LABORATORIO NACIONAL  
DE MATERIALES Y MODELOS ESTRUCTURALES

Informe: LM-IG-04-18

### Revisión del análisis de licuación en seis puentes de la Ruta Nacional N°32

INFORME FINAL

Figura 2. Análisis en carta de plasticidad modificada de limos arcillo-arenosos del sitio del río Pacuarito

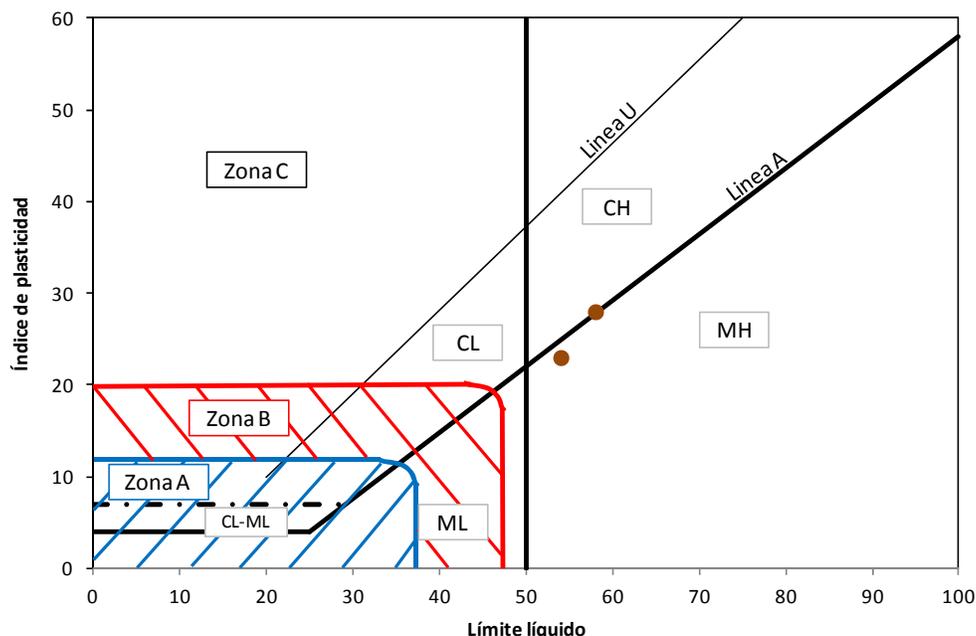
Como es posible apreciar, estos limos no presentarían licuación al estar ubicados en la zona C de la carta de plasticidad modificada, aunque tuviesen las características de contenido de finos y humedad que indica el método de Idriss et al.

Para la arcilla y los distintos aluviones encontrados en el sitio, no es posible aplicar este método, pues no se encuentran caracterizados.

Por lo tanto, después de este análisis simplificado para el material plástico encontrado en ambas perforaciones (correspondientes a cada margen) del río Pacuarito, se puede indicar que con la información suministrada por los estudios de suelos, el sitio no parece ser susceptible a licuación.

Figura 3. Análisis en carta de plasticidad modificada de materiales del sitio de la quebrada Calderón

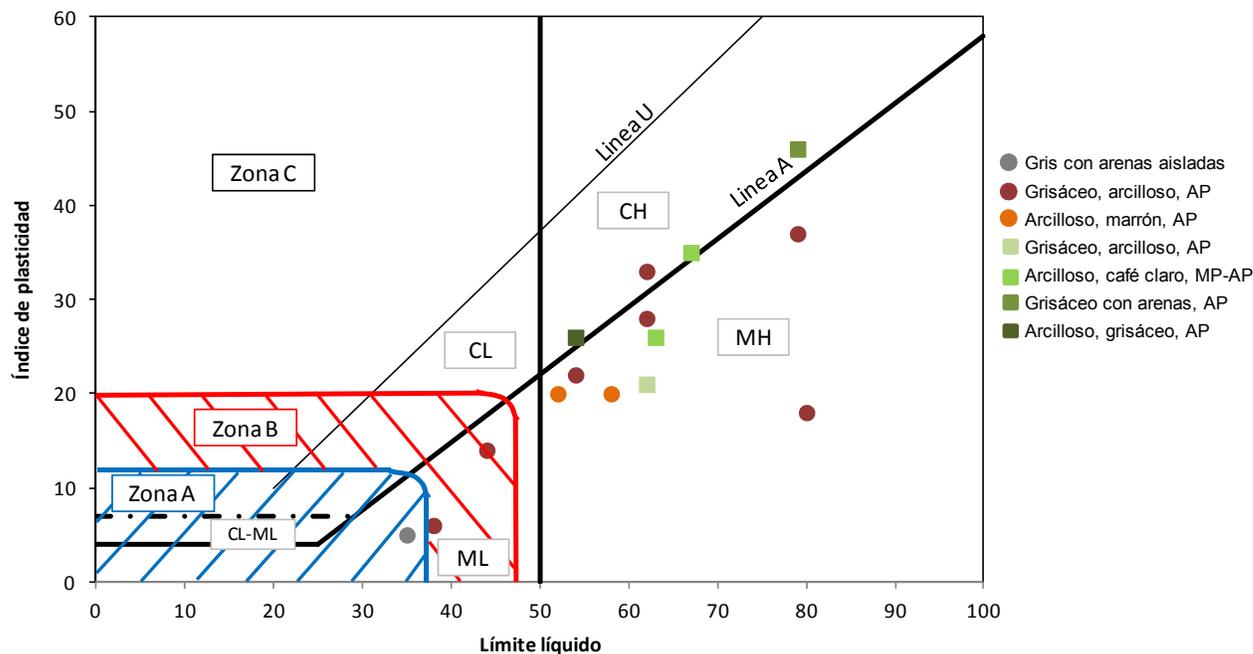
Como se puede observar, el material descrito como “gris con arenas aisladas”, se encuentra en la zona A “Potencialmente licuable” y 2 de los 7 puntos del material descrito como “grisáceo arcilloso de alta plasticidad”, se encuentran en la zona B “Podrían ser licuables”. Ahora bien, para poder determinar si efectivamente estos dos materiales son potencialmente licuables, se debe analizar si su contenido de finos (CF) y su humedad natural ( $w$ ) cumplen con las características indicadas para la aplicabilidad del método.

Anteriormente, se comentó que la información proporcionada por el estudio de suelos para este sitio, no es suficiente para determinar el contenido de finos; sin embargo, si se cuenta con las humedades naturales. Con esta información se verifica si se están cumpliendo con las premisas de la metodología para su aplicabilidad.

El material gris con arenas aisladas, tiene una humedad natural promedio de 60.5%. Para determinar la aplicabilidad del método, la humedad natural debe ser mayor al 80% del límite líquido, es decir mayor que 28%. En este caso, se observa que la condición se cumple, por lo que el suelo podría ser “potencialmente licuable”, solo habría que verificar las condiciones de contenidos de finos.

En cuanto al material grisáceo arcilloso de alta plasticidad, específicamente estos dos puntos cuentan con una humedad natural promedio de 52.0%. Para determinar la aplicabilidad del método, la humedad natural debe ser mayor o igual al 85% del límite líquido, es decir mayor que 45%. En este caso también se cumple la premisa, por lo que el suelo podría ser “licuable”, solo habría que verificar las condiciones de contenidos de finos. Cabe destacar que esta condición del material se encuentra en la perforación QZK 135, en la profundidad de 21 a 30 m.

Dados estos resultados, se recomienda ampliar la profundidad del estudio de licuación para este sitio, tomando en cuenta metodologías de análisis que incluyan los materiales plásticos, analizando tanto el contenido de finos como el porcentaje de humedad natural.

Figura 4. Análisis en carta de plasticidad modificada del material plástico del sitio del río San Miguel

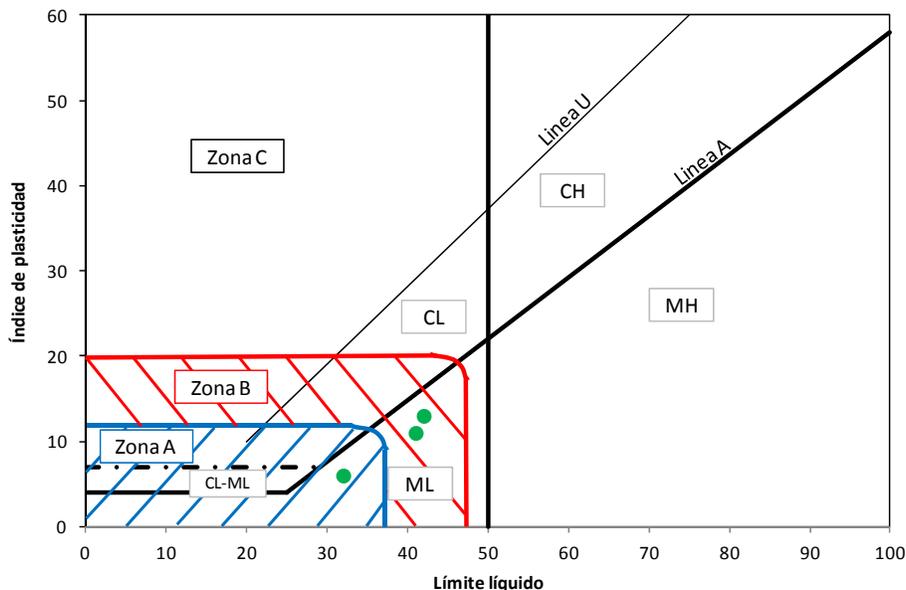
Como se puede observar, el material se encuentra tanto en la zona A “Potencialmente licuable” como en la zona B “Podrían ser licuables”. Ahora bien, para poder determinar si efectivamente este es potencialmente licuable, se debe analizar si su contenido de finos (CF) y su humedad natural ( $w$ ) cumplen con las características indicadas para la aplicabilidad del método.

Como anteriormente se comentó, la información proporcionada por el estudio de suelos aportado para este sitio, no es suficiente para determinar el contenido de finos; sin embargo, si se cuenta con las humedades naturales. Con esta información se verifica si se están cumpliendo con las premisas de la metodología para su aplicabilidad.

Para determinar si el punto del material cumple con las premisas de la zona A, se debe comparar la humedad promedio de 40.5% con el 80% del límite líquido que es 31% y verificar si es mayor. Como se observa, se cumple que la humedad natural es mayor que el límite dado. Se hace de igual forma para la zona B, donde la humedad promedio se compara con el 85% del límite líquido. Igualmente, se cumple la premisa que la humedad natural es mayor que el valor de 33% que corresponde a este valor del límite.

Al observar el estudio que la empresa contratada por la Administración y verificar que en el análisis de licuación se incluyó el espesor de materiales plásticos, se concluye que el estudio de susceptibilidad de licuación se realizó correctamente.

Figura 5. Análisis en carta de plasticidad modificada del material plástico del sitio del río Escondido

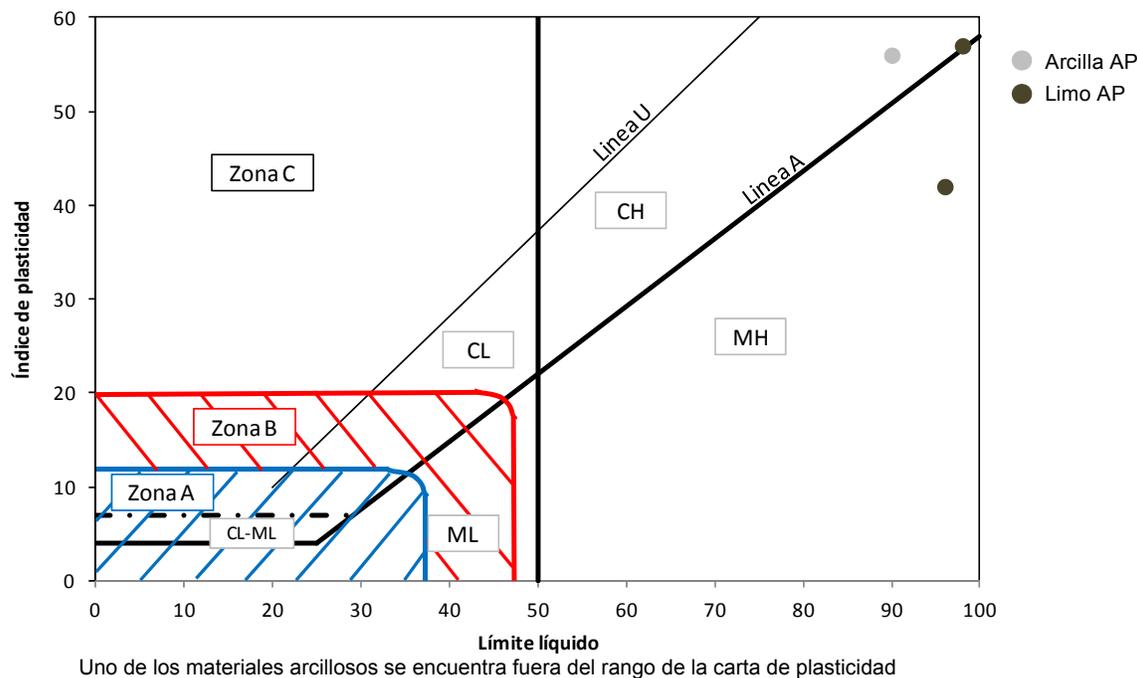
Como es posible apreciar, estos materiales no presentarían licuación al estar ubicados en la zona C de la carta de plasticidad modificada, aunque tuviesen las características de contenido de finos y humedad que indica el método de Idriss et al.

Por lo tanto, después de este análisis simplificado para el material plástico encontrado en ambas perforaciones (correspondientes a cada margen) del río Escondido, se puede indicar que con la información suministrada por los estudios de suelos, estos no parecen ser susceptible a licuación. Sin embargo, los materiales arenosos que se encuentran más profundos que los materiales plásticos evaluados, si presentan licuación, resultado del análisis realizado por la empresa encargada de los estudios de suelos.

Por lo tanto, la información proporcionada en los estudios de suelos aportados, se considera adecuada para el sitio del río Escondido.

Figura 6. Análisis en carta de plasticidad modificada del material plástico del sitio del río Cuba

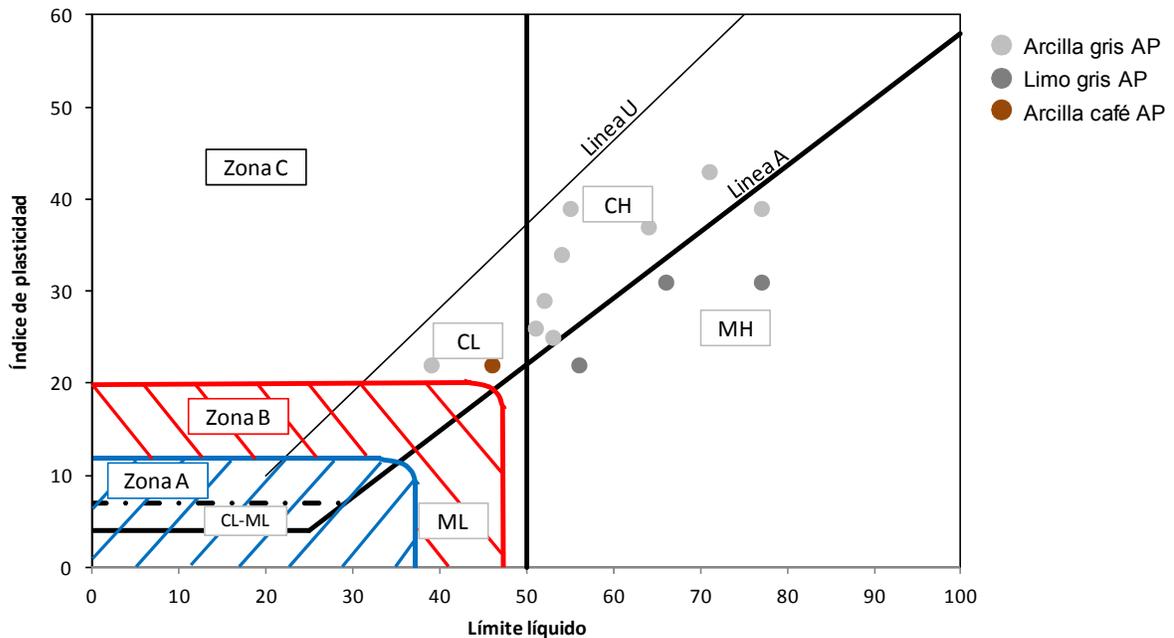
Como puede observarse, el sitio del río Cuba no es susceptible a que se presente el fenómeno de licuación. Sin embargo, en el informe LM-PIE-UP-PF06-2018\_R01 la Unidad de Puentes del Programa de Ingeniería Estructural, indica que este puente presenta daños que posiblemente son por licuación. Por lo observado de los análisis anteriores, los materiales plásticos no presentan problemas de susceptibilidad a la licuación.

Si efectivamente el fenómeno de la licuación es el que está causando los daños indicados por la Unidad de Puentes, podría deberse a los lentes de arena encontrados en las perforaciones. Esta condición no es posible verificarla aplicando el método de Idriss para determinar el potencial de licuación de estas arenas gruesas, porque no se cuenta con la información suficiente para la aplicación del método. Sería necesario ampliar el estudio de licuación, incluyendo el lente de arenas para determinar su potenciabilidad a la licuación.

Figura 7. Análisis en carta de plasticidad modificada del material plástico del sitio del río Rojo

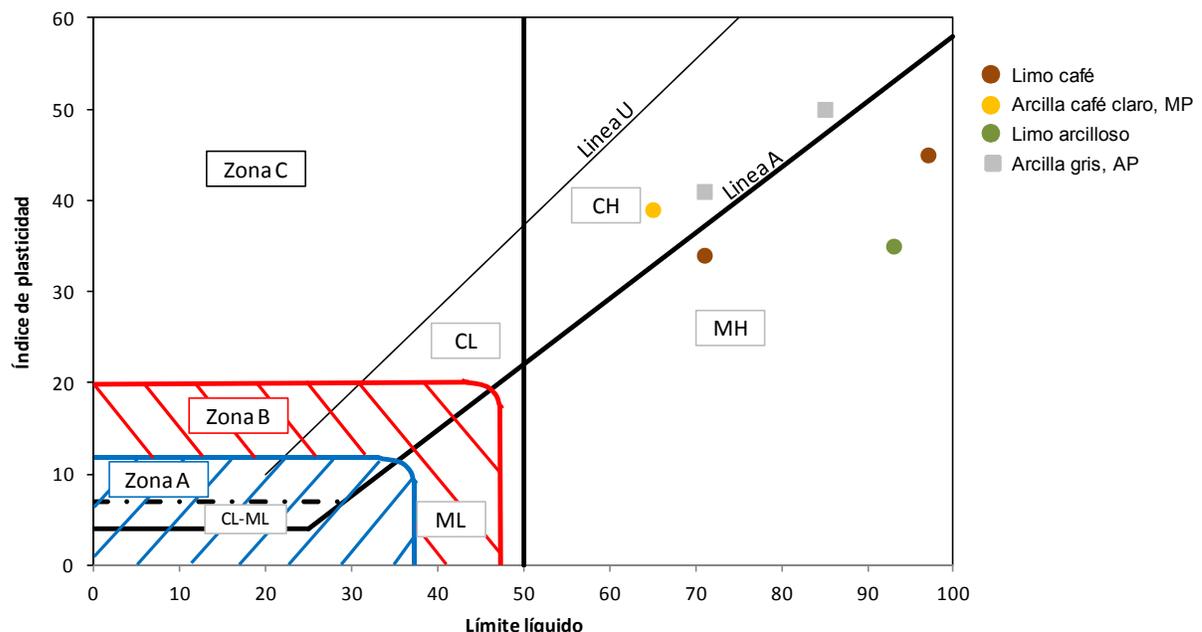
Como es posible apreciar, estos materiales plásticos no presentarían licuación al estar ubicados en la zona C de la carta de plasticidad modificada, aunque tuviesen las características de contenido de finos y humedad que indica el método de Idriss et al.

Figura 9. Análisis en carta de plasticidad modificada de la arcilla arenosa del sitio del río Blanco

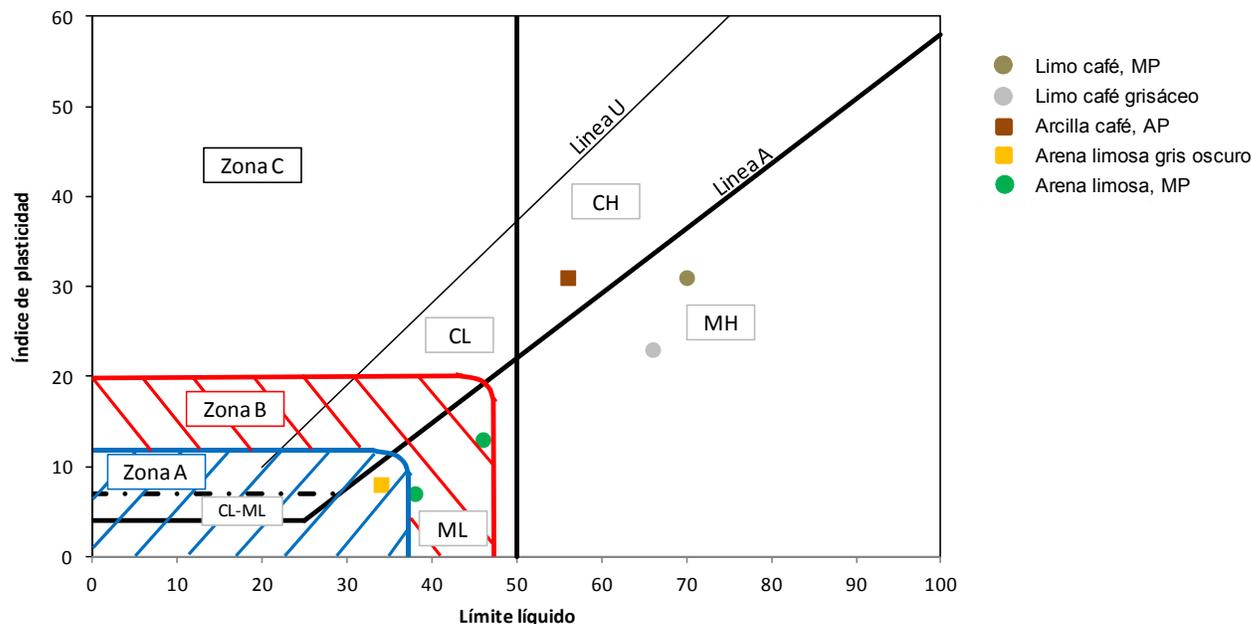
Como se puede observar, el material descrito como “arcilla limosa gris oscuro”, se encuentra en la zona A “Potencialmente licuable”, y el material descrito como “arena limosa café claro de mediana plasticidad”, se encuentran en la zona B “Podrían ser licuables”. Ahora bien, para poder determinar si efectivamente estos dos materiales son potencialmente licuables, se debe analizar si su contenido de finos (CF) y su humedad natural ( $w$ ) cumplen con las características indicadas para la aplicabilidad del método.

Anteriormente, se comentó que de la información proporcionada por el estudio de suelos para este sitio, no es suficiente para determinar el contenido de finos; sin embargo, si se cuenta con las humedades naturales. Con esta información se verifica si se están cumpliendo con las premisas de la metodología para su aplicabilidad.

La arena limosa gris oscuro, tiene una humedad natural promedio de 32%. Para determinar la aplicabilidad del método, la humedad natural debe ser mayor al 80% del límite líquido, es decir mayor que 27.2%. En este caso, se observa que la condición se cumple, por lo que el suelo podría ser “potencialmente licuable”, solo habría que verificar las condiciones de contenidos de finos. Sin embargo, este material se analizó por la empresa encargada de los estudios de suelos, con el método modificado de Idriss para suelos granulares, dando como resultado un suelo que presenta licuación.

En cuanto a la arena limosa café claro de mediana plasticidad, específicamente estos dos puntos cuentan con una humedad natural promedio de 29.5%. Para determinar la aplicabilidad del método, la humedad natural debe ser mayor o igual al 85% del límite líquido, es decir mayor que 35.7%. En este caso se observa que no se cumple la premisa pues la humedad natural es menor al valor límite, por lo tanto este suelo no presenta la característica de “licuable”. Cabe destacar que este material se encuentra en la perforación QZK 176, en la profundidad de 0 a 7 m, y aunque no es licuable, el suelo que la subyace si lo es (ver Tabla 1), por lo que igualmente este material no se debe tomar en cuenta para los cálculos de capacidad de soporte del puente en este punto.

Dados los resultados, se considera que los estudios de suelos toman en cuenta el efecto de licuación. Sin embargo, se recomienda profundizar el estudio de licuación a los materiales de la perforación QZK 174, de la profundidad 21.5 a 25, que se trata de un material plástico cuyos valores de plasticidad no se encontraron en el informe; y en la perforación QZK 176, de la profundidad 17.5 a 25, que se trata de la misma arena limosa gris oscuro que en el tramo 12.5 a 17.5, la cual presenta susceptibilidad a la licuación, según el informe presentado por la empresa encargada de los estudios de suelos.
